**Avis délibéré de la Mission Régionale d'Autorité environnementale
d'Île-de-France sur le projet de plan local d'urbanisme (PLU) de
Larchant (77) arrêté en conseil municipal du 27 juin 2017**

n°MRAe 2017-71

Avis de la MRAe Ile-de-France

Carte des sites Natura 2000, APPB et réserve naturelle régionale à Larchant – Source : DRIEE

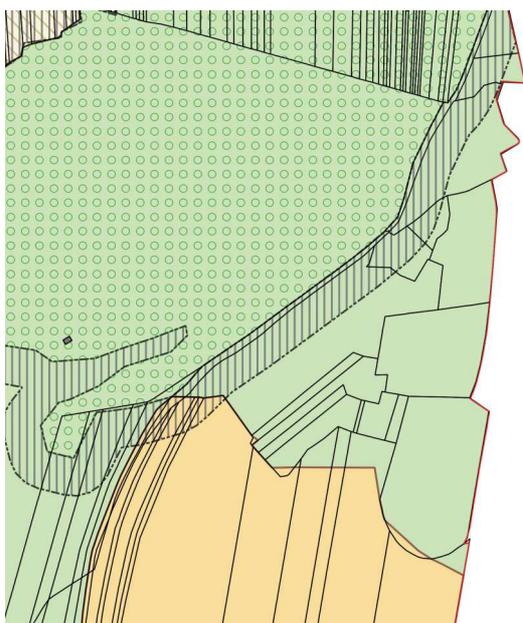
Le rapport de présentation fait état page 215 de la suppression de plus de 200 hectares d'EBC pour permettre la restauration des milieux ouverts identifiés dans le document d'objectif du site Natura 2000 (DOCOB). Les secteurs sont classés en zone N et bénéficient du statut de protection

de forêt de protection, et il n'est pas précisé comment cette orientation retenue par le PLU est compatible avec les servitudes de la forêt de protection.

- **présenter la carte du DOCOB identifiant ces milieux et de la superposer au projet de plan de zonage, afin de s'assurer de la bonne prise en compte de cet enjeu ;**
- **s'assurer du respect par le PLU des objectifs de préservation de la forêt de protection dont le périmètre couvre ce secteur.**

Plan de zonage

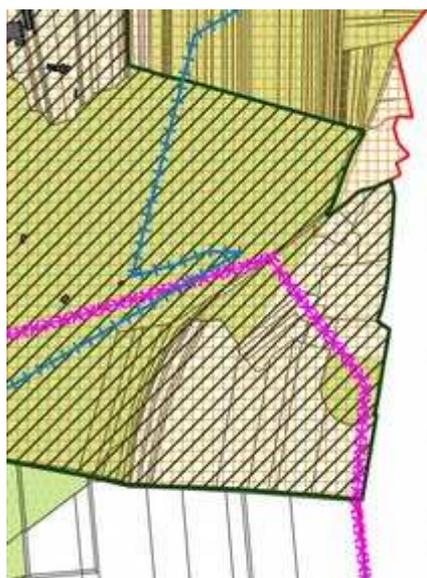
A plusieurs endroits, la MRAe ne comprend pas le positionnement de la bande de protection au regard de la nature boisée des terrains, qui n'est pas réductible à la forêt de protection ou aux EBC.

La MRAe recommande d'analyser les incidences de la suppression des EBC sur les secteurs situés à l'ouest du village, sur les milieux naturels et le site Natura 2000 et de s'assurer de la cohérence du projet de PLU avec les objectifs de préservation de la forêt de

protection dont le périmètre couvre ce secteur.

Plan de zonage du PLU

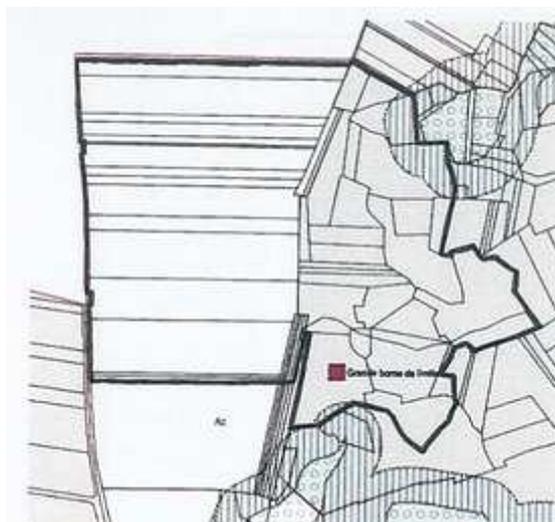
Le rapport de présentation indique page 202 que la zone Ac dédiée aux carrières, couvre les périmètres des deux carrières bénéficiant d'un arrêté d'autorisation d'exploiter.

Toutefois, sur le site de Blomont-les-Roches, le périmètre de la carrière autorisée par arrêté préfectoral est plus large que la zone Ac. Il empiète sur le massif forestier, sur une partie classée en site Natura 2000 et en périmètre de forêt de protection. Cette zone est en zone N, dont le règlement interdit notamment l'ouverture et l'exploitation de carrière. Le zonage Ac ne correspond donc pas au périmètre de la carrière en exploitation, sans que le rapport ne le justifie.

De plus, la partie sud de la zone Ac sur le site de Blomont correspond à un site dont l'activité a cessé et se situe pour partie dans le site Natura 2000 et dans le périmètre de la forêt de protection. Un classement en EBC protège la partie boisée intégrée au site Natura 2000, mais une partie de la forêt de protection est classée en Ac et n'est pas couverte par un EBC.

La MRAe recommande de justifier dans le rapport de présentation :

- **les raisons pour lesquelles le zonage Ac ne correspond pas au périmètre de la carrière en exploitation de Blomont les Roches ;**

- **le choix de classer en zone Ac le secteur correspondant à un site dont l'exploitation a cessé, au sud de la carrière de Blomont-les-Roches, et d'adapter le plan de zonage le cas échéant, afin de garantir la préservation des milieux naturels.**
